Dize: le pertenecen una Casa en la Calle

Mayor que llaman la de la Estera, la

Diseño de la Casa q. pertenece al Mayorazgo de D.<sup>n</sup> Antonio Maria Cisneros, en la Calle mayor de esta Villa señalada por la visita Gral. de Casa de Aposento n.º 8 contigua á otra del Hospital R.<sup>l</sup> del Buen Suceso, y á otra propia de Maria Palomino (alias la Pichona) en la forma que se intenta reedificar, sobre que informo hoit. Mad. y Abril 2 del 770. tenel expediente adjunto. =

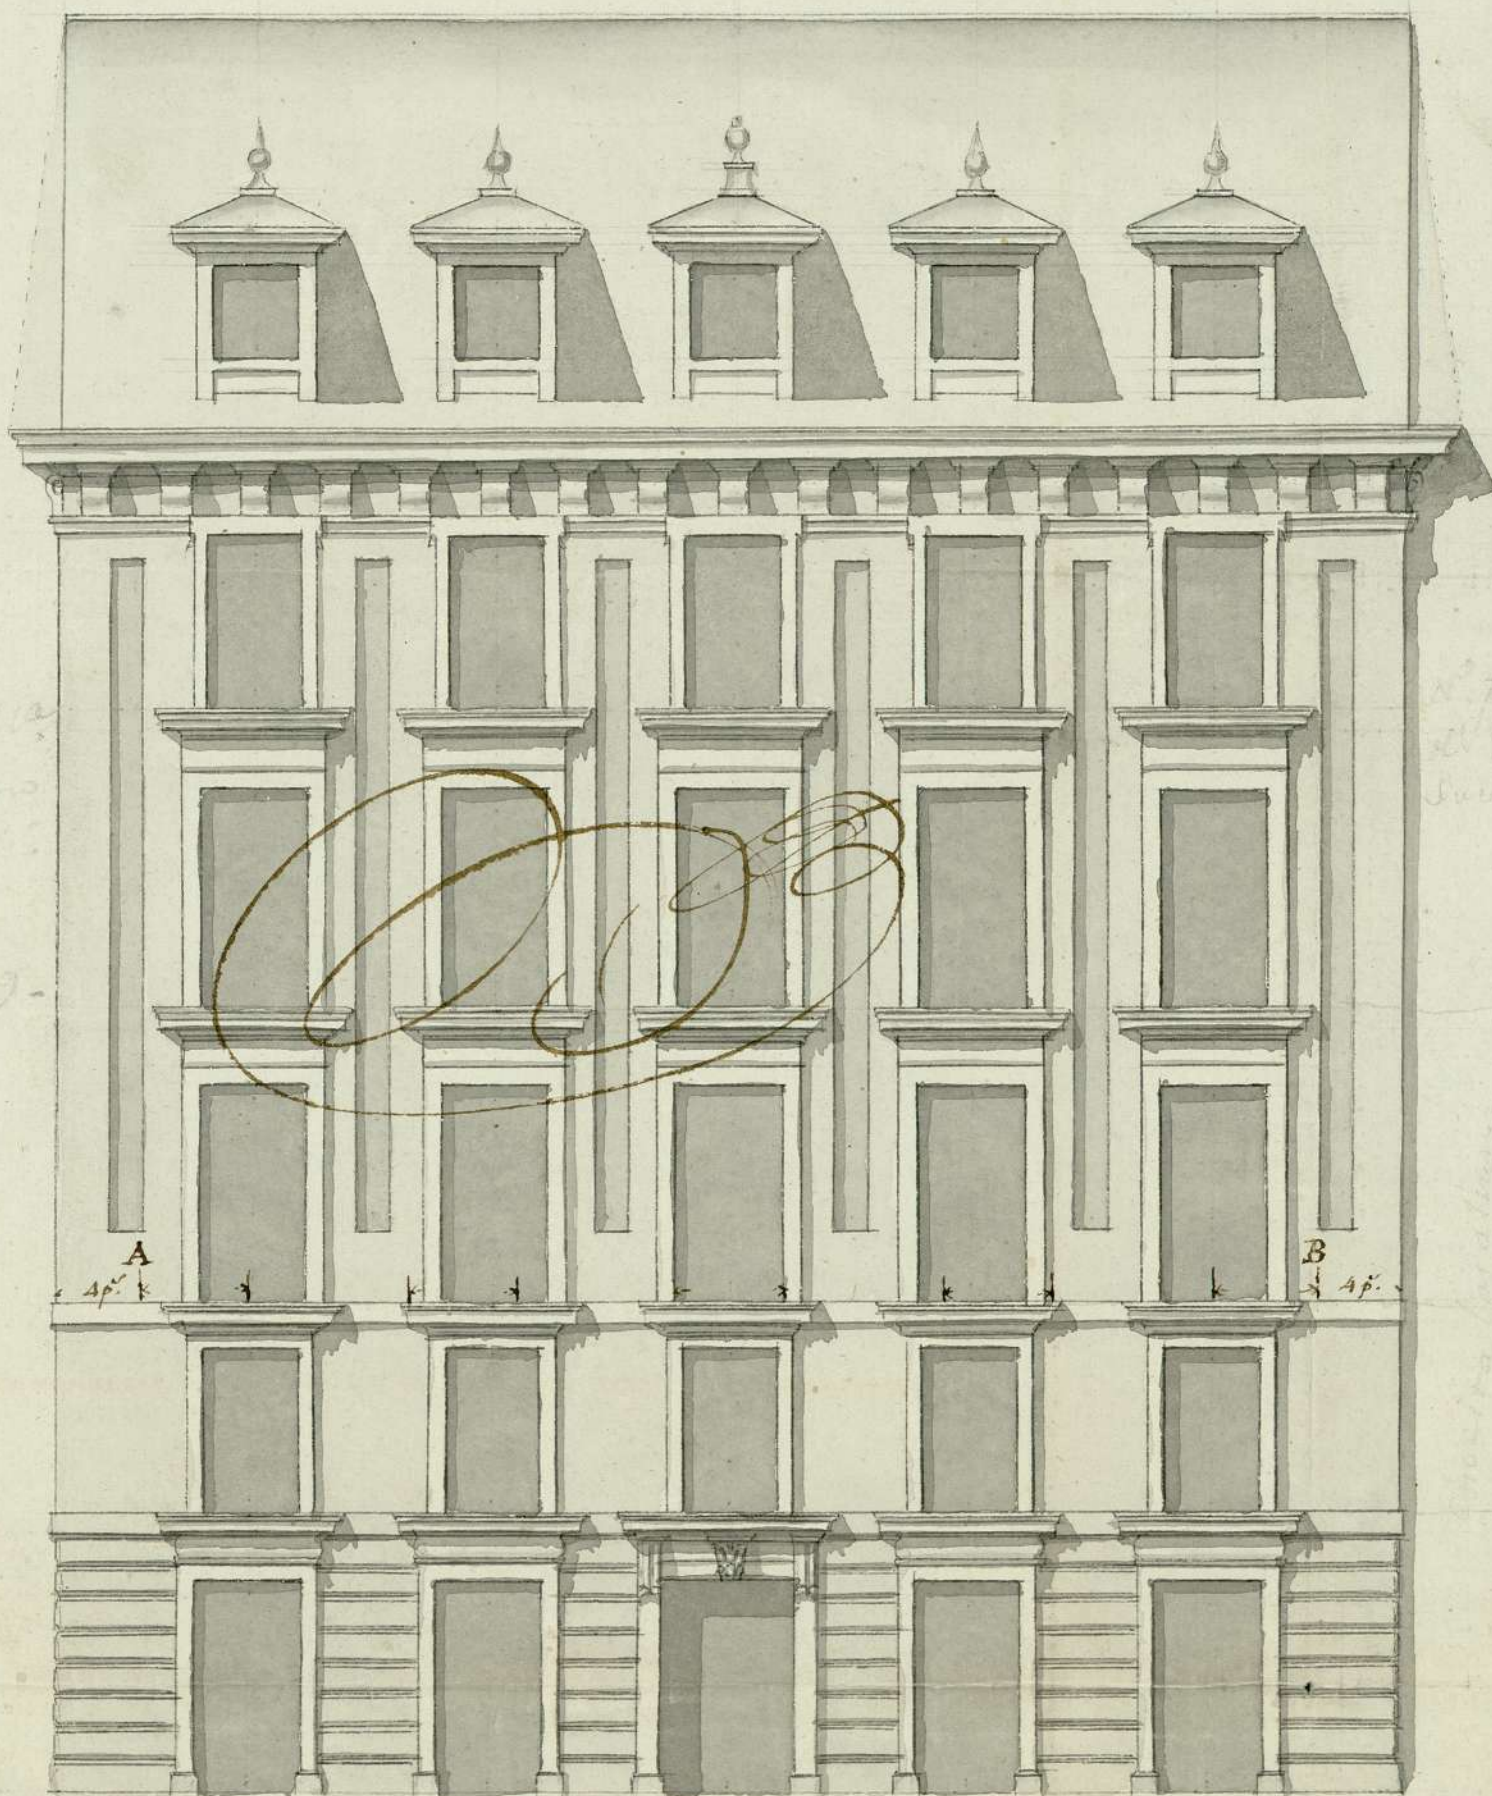
Cumpliendo con el De-  
creto antecedente he reu-  
nido y medido la facha-  
da de la Casa que refiere  
este memorial, y corres-  
ponde su extension con  
la figurada en el Diseño  
que para su reedificac.

se presenta. por lo que con-  
forme a el puede V. ser-  
virse mandar se execute  
previniendo que las alturas  
de los suelos, y Alero del te-  
jado, han de quedar precisa-  
mente a nivel con los de la  
Casa contigua, del Buen su-  
ceso, señalada N. 7, y las  
ventanas, de las mismas  
medidas que las demas

ma fachada contigua; pero omitiendo la forma del balcon corrido con que se halla el quarto principal, por la disonancia que hace á la vista, y perjuicio á la fabrica, del tiro que la hace ácia la Calle, y colocando en cada ventana su balcon uniforme á los regulares con que se hallan las demas Casas en la misma Calle. Las ventanas de los extremos de la fachada deben llevarse ácia las medianerías (alos puntos que van notados en el Dicho A, B) quedando los pilares, ó machos, de dichos extremos de quatro pies de paramento afin de observar la regular symetria en vanos, y machos para que éstos, en las medianerías como se juntan uno de cada Casa, no cause su demasiado ancho disonancia notable, con los demas que siguen entre ventana y ventana; y así quedarán mas apartados entre sí los vanos, y no tan juntas las Buardillas. Asimismo deben quedar puestos canalones en el Alero para recoger las aguas del Cubier to, y Losas de piedra verroguena solida alpiu de la Calle en toda la extension de la Fachada, de tres pies de ancho y medio de grueso: En habiendo elevado la fabrica, sobre el referido piso, varay media, se deberá dar aviso á V. J. para reconocer su planta, y otro igual aviso en estando formada la fachada, todo afin de que V. J. se sirva mandarlo reconocer para que se observe lo que tenga á bien determinar: Durante la execucion de la obra todos los Sabados hade quedar libre, y desembarazado el paso del Publico, y finalizada que sea limpia y varrida la Calle; Que es quanto debo informar. Madrid y Abril 2 de 1770.

ma fachada de la casa para oniendo la forma del balon con  
 con que se ha de al quorro principal, en la dimension que ha de  
 vna y perpendicular al fabrica del tiro que la hace hacia la Calle, y colocan  
 en cada ventana su balon conforme a los regulares con que se hallen  
 las demas Casas en la misma Calle. Las ventanas de los extremos de  
 la fachada deben llevarse hacia las medianerías (a los puntos que van not  
 en el Plano A.B.) quedando los pilares ó machos de dichos extremos  
 quatro pies de separamiento afin de observar la regular y simetria en van  
 y medianerías para que estos, en las medianerías como se juntan una de  
 cada Casa, no cause su demasiado anchura, disonancia horribla; con los de  
 mas que siguen entre ventana y ventana; y así quedarán mas apertu  
 ras entre sí las vanas, y no tan juntas las Buendillas. Asimismo deben  
 quedar puestas canalones en el Alero para recoger las aguas del Cubier

to, y lasas de piedra vermiquada colada al pie de la Calle en toda la  
 extension de la Fachada, de tres pies de ancho y medio de altura. En  
 habiendo elevado la fabrica, sobre el referido piso, varas y media, se debe  
 dar aviso a V. M. para reconocer su planta, y otro igual aviso en caso  
 de formarse la fachada, toda a fin de que V. M. de sirva mandando re  
 nunci para que se cumpla lo que se ha acordado en el Pliego. Y durante  
 la execucion de la obra todas las sabanas ha de quedar libre y abier  
 tado el paso del Publico, y finalizada que sea, limpia y ver  
 de. Este es quanto debe informax. Madrid y Abril 2 del 77o.

Concedere esta liz. con anexo al Informado.
